## Standorteinschätzung Marktplatz Schwerte

Bewertung der Auswirkungen geplanter Bautätigkeit auf den möglichen Erhalt von Bestandsbäumen auf dem Marktplatz von Schwerte / Ruhr

Bericht Mai 2021

**BUERO N**

Abb.17 Entwurfsplan Büro Riehl, Bauermann und Partner / Quelle: competitionline

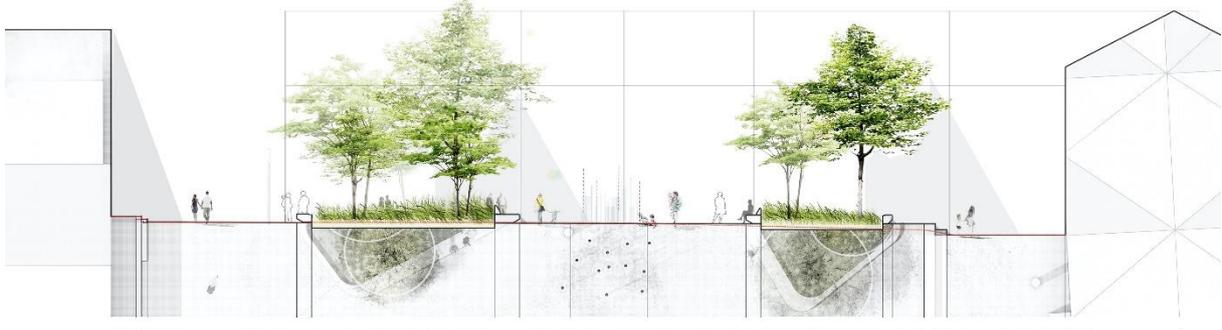
Hinsichtlich des kleinen Marktes ist ebenfalls ein umfassender Umbau vorgesehen, im Fall des kleinen Marktes jedoch unter der Prämisse der Anlage ausgedehnter Grünbeete (vgl. Abb. 13 und 17).

Mit Blick auf die geplante Neugestaltung mit dem implizierten Abriss des Splitterschutzdaches der unter dem Platz liegenden Bunkeranlage erscheint zumindest ein Erhalt des nordöstlichen Platzbaums im Rahmen des Neugestaltung unrealistisch (vgl. Abb. 18, linker Baum), sofern der Abriss der benannten Anlagen auch die im Bereich der Tiefgarageneinfahrt und der unmittelbar anschließenden Bebauung befindlichen Betondachelemente betrifft. Die weiteren Bestandsbäume liegen zwar außerhalb der geplanten Beetbereiche der Neugestaltung, jedoch kann, wiederum mit Blick auf die Höhengsituation davon ausgegangen werden, dass ein grundsätzlicher technischer Erhalt bzw. eine Integration dieser Bäume in eine Umgestaltung denkbar ist, sofern entsprechende entwurflich / gestalterische Anpassungen vorgenommen werden. Vergleichbar zur Situation auf dem Markt scheint aber auch beim kleinen Markt die Absicht zu bestehen, vorhandene Höhenbereiche, die heute Aufstellungsort für die Bestandsbäume sind, künftig abweichend zu verorten.
